湖南临港开发投资集团有限公司 110kV 变电站主变压器、GIS、开关柜“甲控乙采”项目答疑回复文件（二）

根据 110kV 变电站主变压器、GIS、开关柜“甲控乙采”项目询价文件要求，现对所有潜在报价人提出的问题进行第二次答疑回复。具体回复如下。

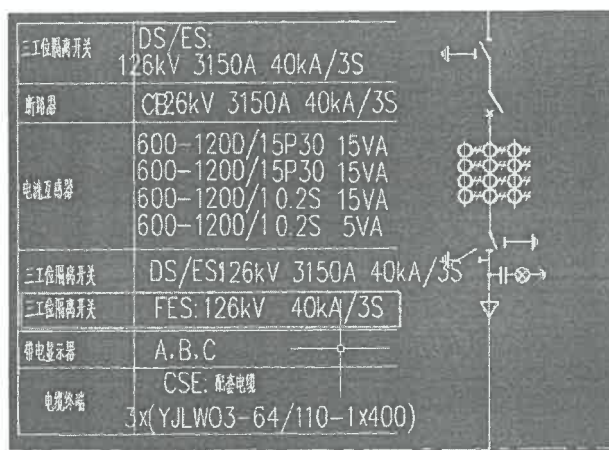
问题二：请明确下 110kV 电缆头需不需要 GIS 厂家提供？

回复：110kV 电缆头不需 GIS 厂家提供。

问题七：

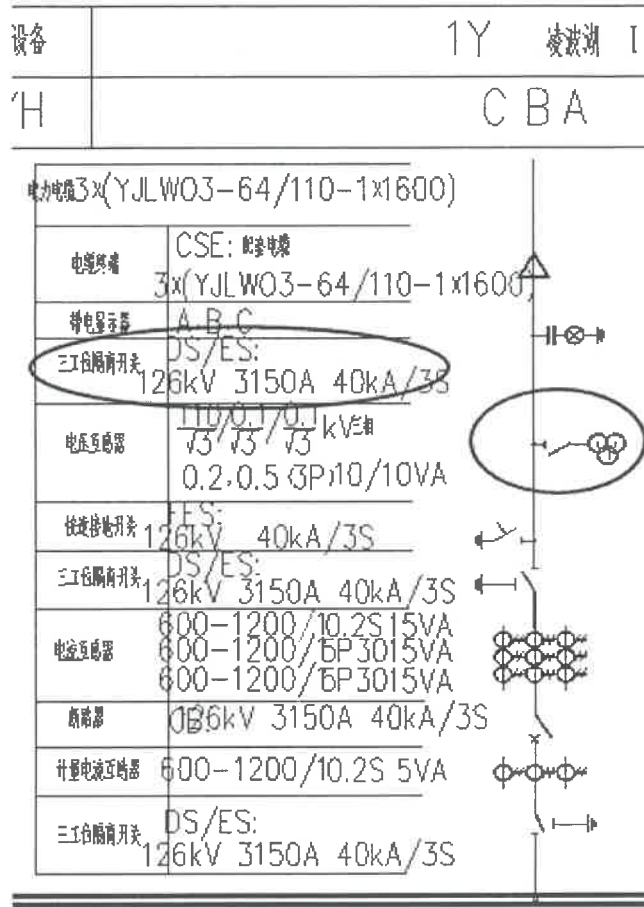
线路间隔随圆圈处，画的是隔离开关，旁边写的是三工位隔离开关，另湖南临港 110kV GIS 项目.doc 询价文件中 P25 页中报价清单（第二部分）又明确可拆卸导体，1 套。请明确：圈处，是隔离开关，或是三工位机构，或是可拆卸导体？请确认是哪一种？

回复：按隔离开关考虑，请自行修改报价清单参数。
